Clinique St Pierre – Site de Louvranges (Wavre)
Gestion des eaux pluviales et de ruissellement
Gestion du risque d'inondation
Note complémentaire au stade de la demande de permis

Client	SS AIG (pour le CSPO)
Projet/Lieu	Gestion des eaux de ruissellement / CSP Wavre
Date	13/01/2025

Client	SS AIG (pour le CSPO)
Projet/Lieu	Gestion des eaux de ruissellement et des inondations – CSP Wavre
Projet #	1834
Etude/Mission	Note complémentaire au stade de permis

Figure 1 : Position de la citerne de récupération des eaux de toiture de l'hôpital et de la conduite C1

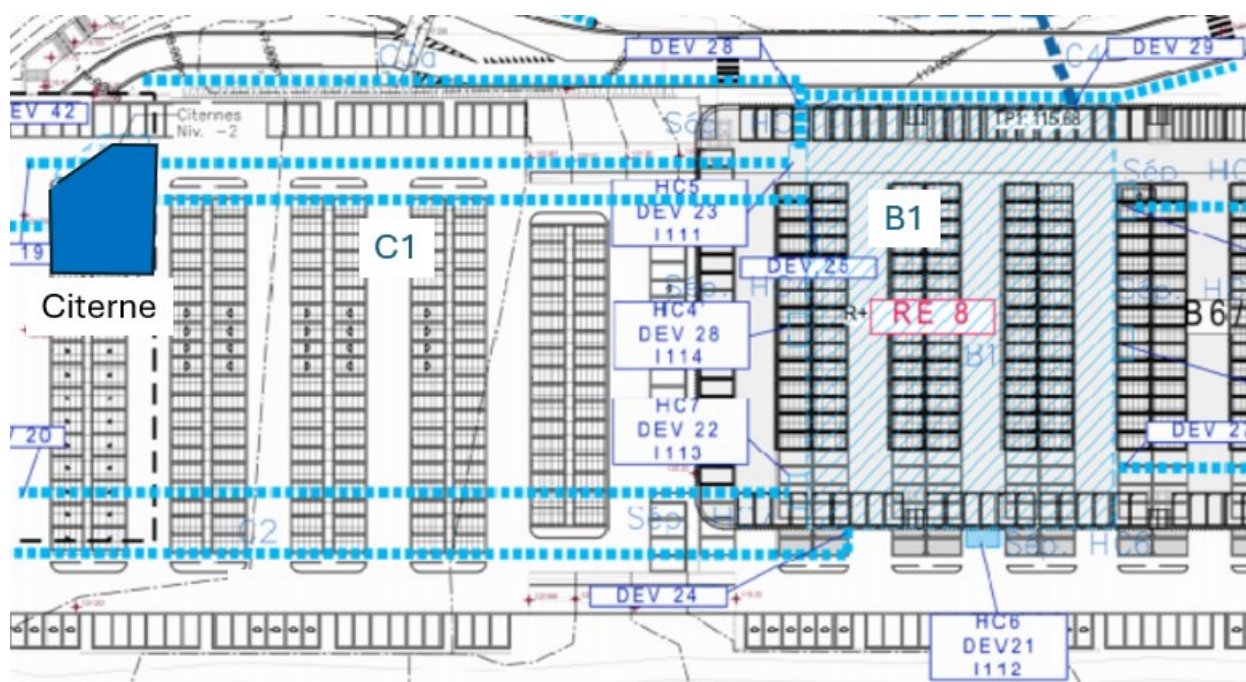
La citerne (en sous-sol) de récupération des eaux de toitures du bâtiment principal de l'hôpital est déplacée sous le parking (voir Figure ci-dessous). La citerne est rapprochée de la rétention en aval (B1, ou RE8 dans le plan), ce qui allonge la conduite sous pression alimentant la citerne, raccourci et modifie l'implantation de la conduite gravitaire aval C1. L

Le niveau de la citerne étant abaissé, le niveau de départ de la conduite C1 est également plus profond. Le niveau (inchangé) de la rétention B1 étant déjà profond, son alimentation gravitaire reste possible en adaptant la pente de la conduite 1% (initialement 3%), ce qui reste dans la bonne pratique de dimensionnement. L'arrivée de la conduite dans le B1 reste au-dessus du niveau d'eau estimé en cas de fonctionnement (exceptionnel) du trop-plein de la rétention, pour assurer un écoulement dans la conduite reste indépendant de l'aval.

Par sécurité, le diamètre de la conduite est augmenté à 800 mm (initialement 700 mm) pour s'adapter à la pente.

Figure 2 : Implantation du chemin des Charrons en amont axe de ruissellement 2

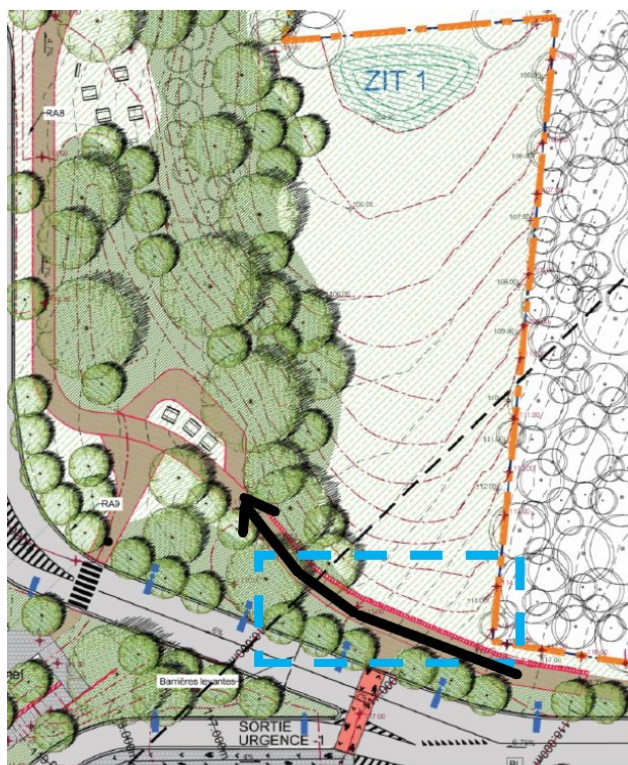
- Elargissement de la zone aménagée en amont de l'axe de ruissellement 2 (s'écoulant dans la ZIT 1), voir la Figure 2. Le sens d'écoulement des eaux de ruissellement du chemin est indiqué via la flèche noire. Cette modification réduit légèrement le bassin versant de l'axe, les eaux de la zone modifiée étant gérées sur le site. L'annexe 4 présente les plans et coupes de la zone concernée.

Figure 3 : Implantation-type de revers d'eau et micro-rétentions aval

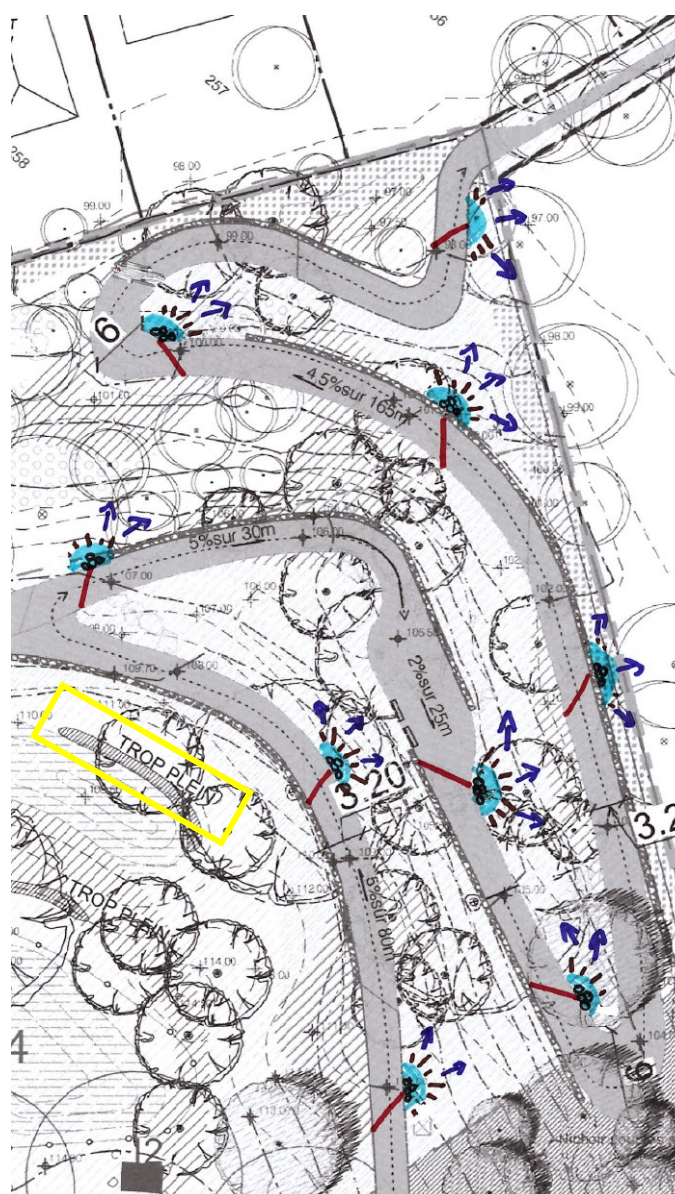
- Implantation du chemin (piéton et vélos) dans la zone la plus à l'aval du site, ayant actuellement fonction d'exutoire naturel vers la prairie en contrebas (hors site). Pour rappel, le trop-plein de la ZIT 2 (dernière "barrière" de rétention-infiltration en cas de débordement exceptionnel des rétentions du site) est prévu pour assurer un écoulement diffus vers l'exutoire. L'annexe 5 représentent l'implantation et des coupes dans le chemin au niveau de l'aval du site.

Des aménagements sont prévus pour éviter de reconcentrer l'écoulement (y compris celui généré par le chemin, bien que ce dernier soit prévu en empiérement) : une série de revers d'eau seront implantés là où le chemin est en pente dans la zone. A l'aval de ces derniers de petites dépressions seront créées (avec empiérement), pour servir de (micro-)rétentions infiltrantes. Leurs berges assureront une diffusion du flux de l'eau en cas de débordement, voir la Figure 3.

Figure 4 : Noues de collecte et transfert des eaux de ruissellement sur le merlon : vue en plan

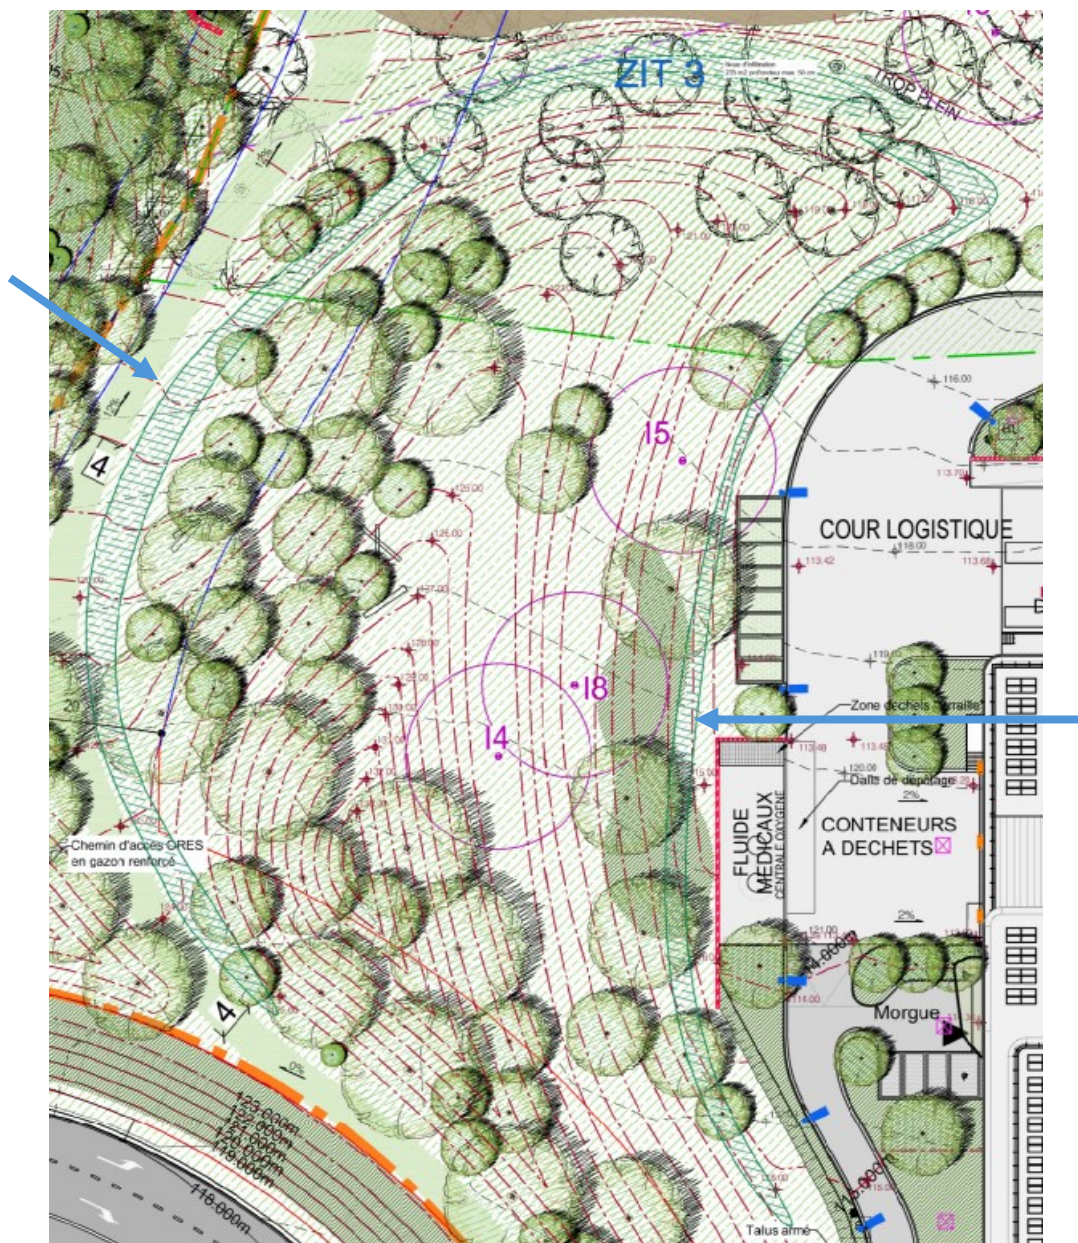
Le fait de surélever le merlon ne change pas la gestion des eaux y ruisselant et le dimensionnement de la rétention aval par rapport à la version du projet précédente. Le seul changement concerne le plan d'implantation, qui ne présentait pas encore à ce stade les noues de collecte et transport des eaux de ruissellement vers la ZIT 3 et implantées de part et d'autre du merlon, voir les Figures (vue en plan et coupe) ci-dessous. Il s'agit d'ouvrages intégrés aux aménagements paysagers.

Figure 6 : Zone de panneaux solaires au milieu de la bretelle d'autoroute (les flèches représentent l'écoulement de l'eau en cas de débordement)

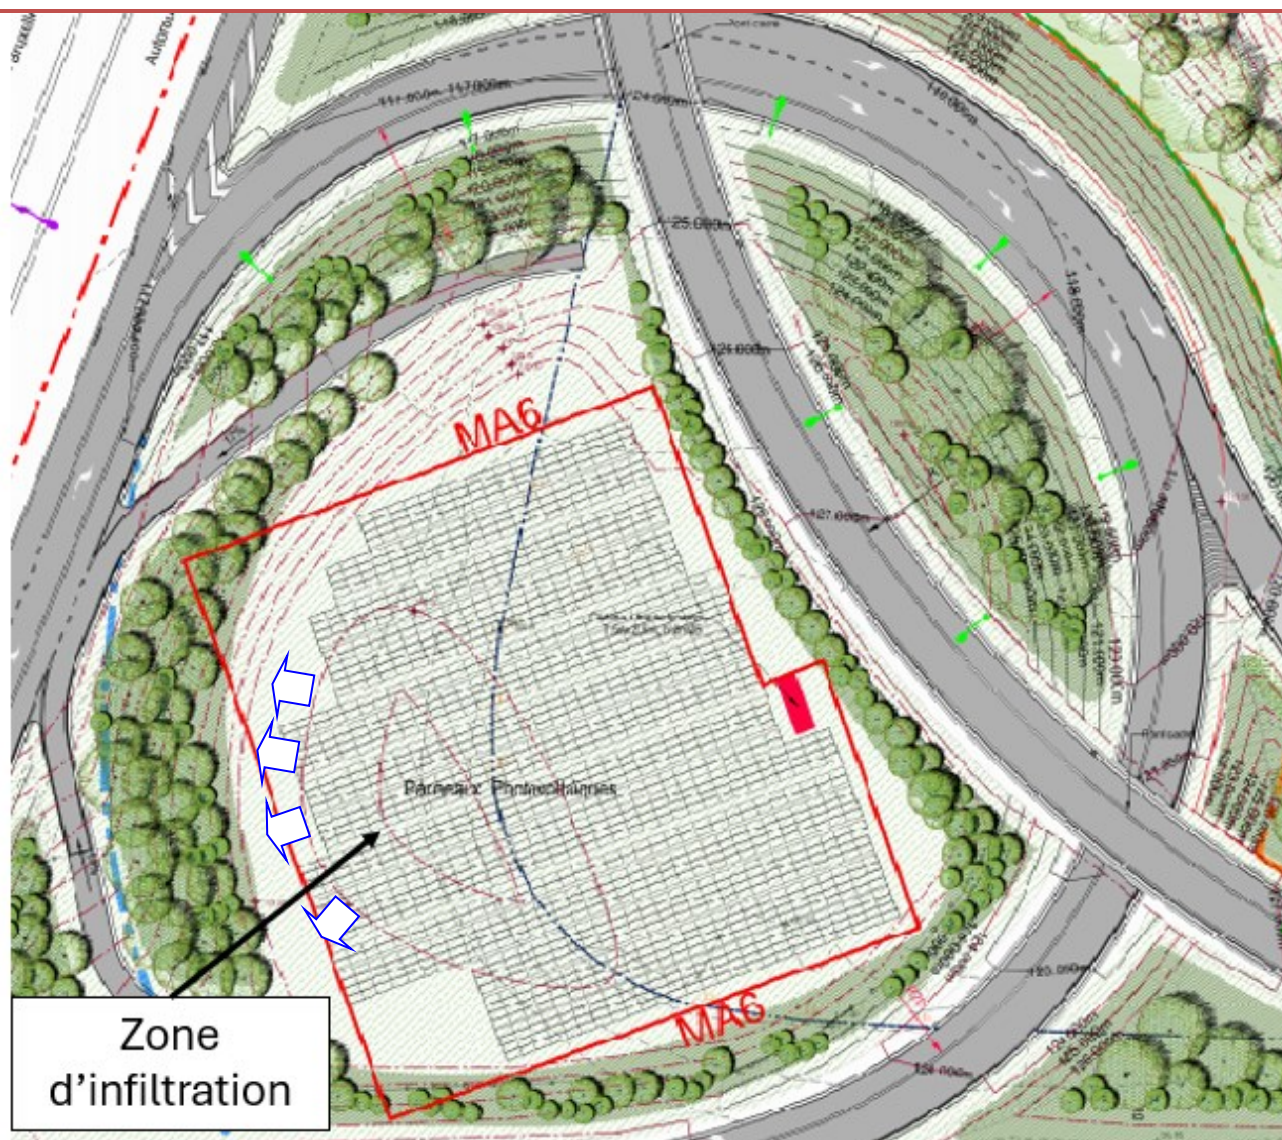
La pluie de projet pour dimensionner cet ouvrage de rétention et d'infiltration est identique à celle utilisée pour le reste du projet : période de retour de 100 ans et de durée 6h, à laquelle nous avons ajouté 10% pour prendre en compte les effets du changement climatique (69,1 mm).

Le débit de fuite est remplacé par la vitesse d'infiltration. En effet, la dépression est dimensionnée pour infiltrer la totalité des eaux de ruissellement de la pluie de projet. La vitesse utilisée est de 1×10^{-5} m/s correspondant au coefficient de perméabilité type des sables du Bruxellien, utilisé pour le dimensionnement des autres ouvrages du projet, comme il s'agit d'une zone de remblais avec du sable.

Les surfaces prises en compte et leur coefficient de ruissellement sont présentés dans le tableau ci-dessous. La surface de la zone enherbée correspond au solde de la surface du plateau non recouverte de panneaux solaires. La surface de la rétention n'est pas ajoutée à ce calcul, car elle est déjà reprise dans celle de la zone.

Figure 7 : Coupe de l'ouvrage de rétention et d'infiltration

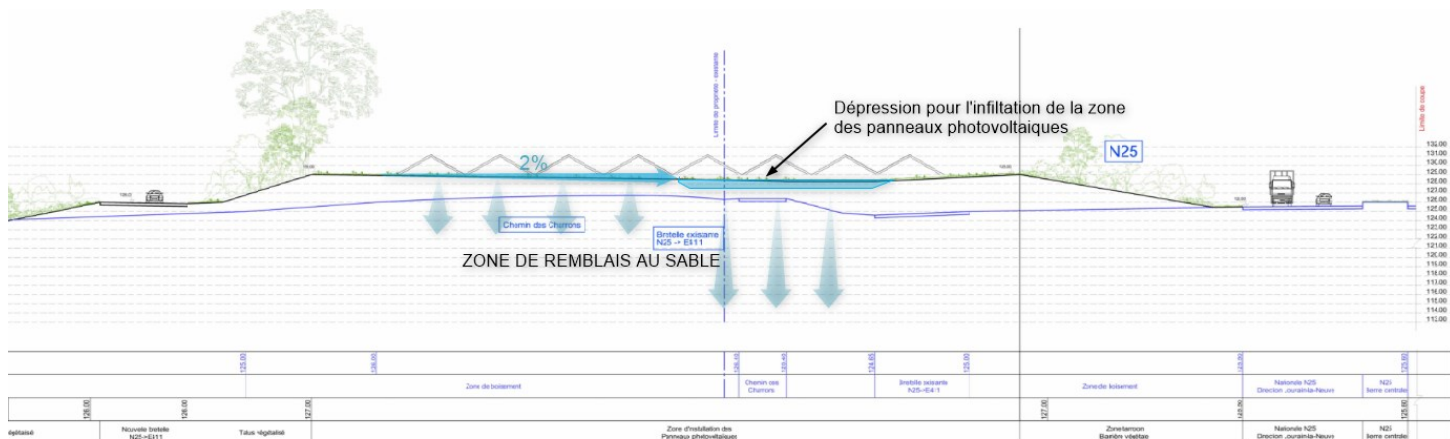
L'ouvrage est représenté en rouge pointillé dans le plan de la Figure 6 et une coupe Nord-Sud de l'ouvrage est présentée dans la figure ci-dessous (avec également le niveau du terrain existant).

Sécurité : Dans les calculs de dimensionnement, nous avons uniquement considéré la surface du fond comme infiltrante. Cependant, les talus, dont la surface est élevée, seront également infiltrant au fur et à mesure que la dépression se remplira, ce qui apporte une sécurité au dimensionnement avec une surface totale d'infiltration disponible de 1.307 m² lorsque l'ouvrage est rempli.

Annexe 2 : Schéma du bassin de rétention et d'infiltration B1

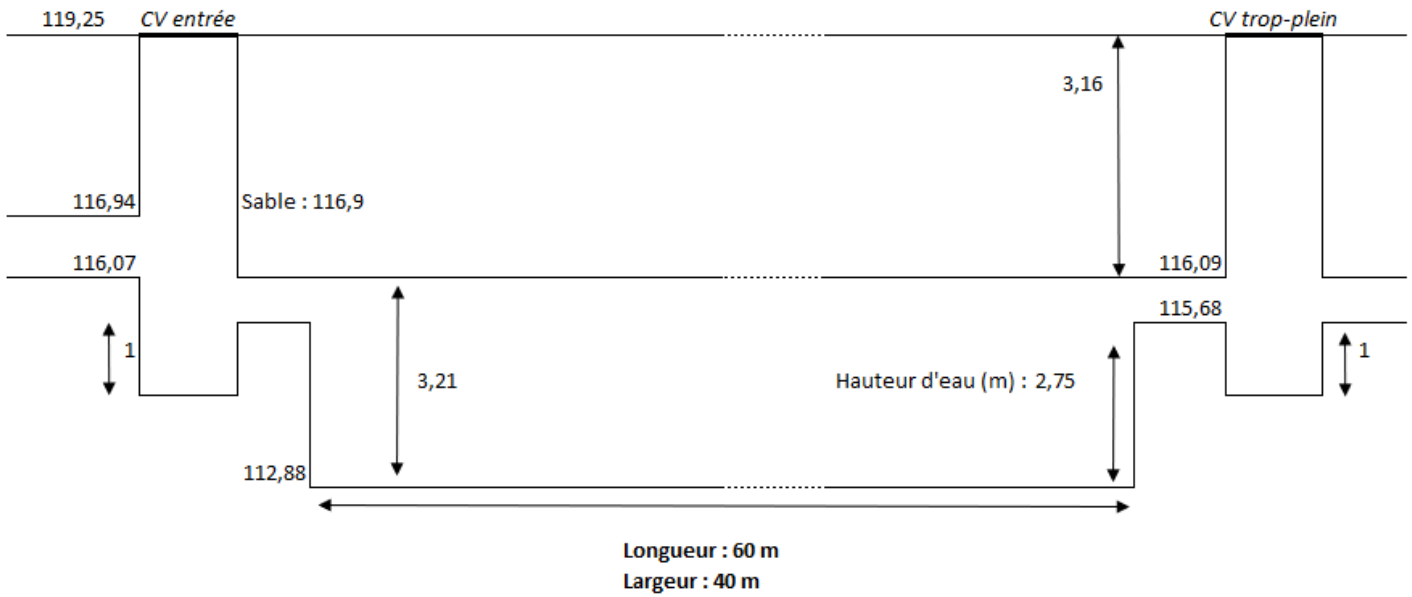
L'annexe 2 représente le schéma adapté du B1, seul le niveau d'entrée a changé (ainsi que le diamètre de la conduite).

Annexe 3 : Flowsheet B1

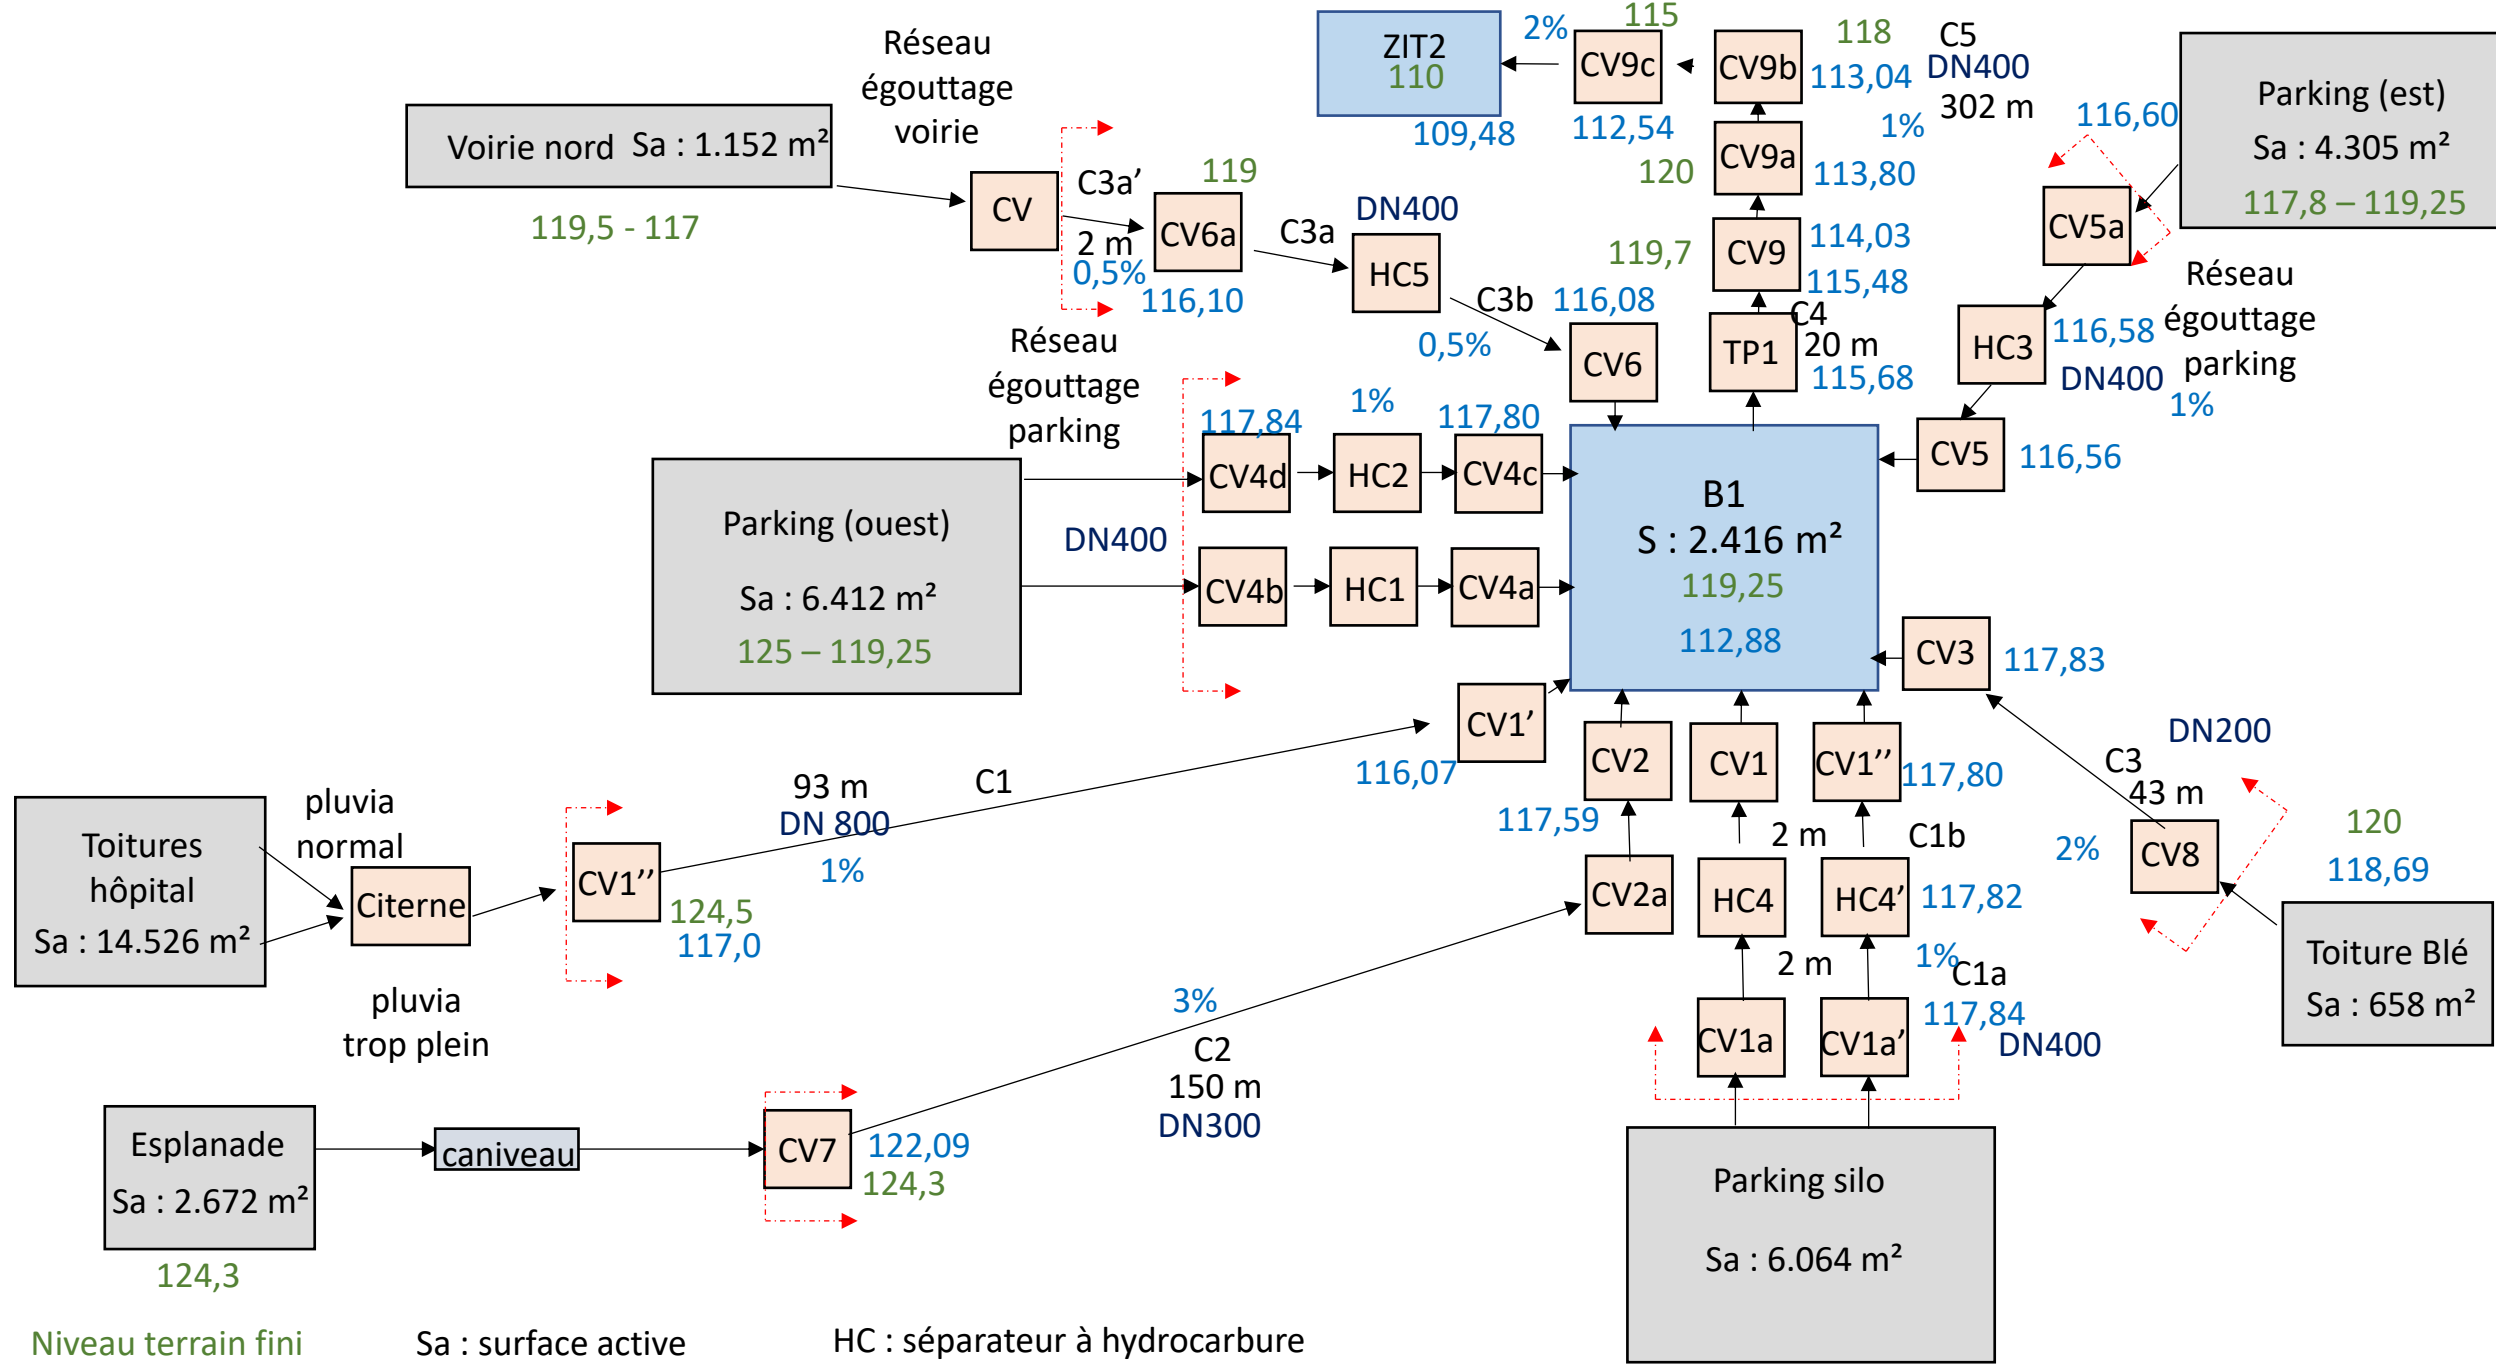
L'Annexe 3 représente le flowsheet du B1, seuls les niveaux et le diamètre de la conduite C1 furent adaptés.
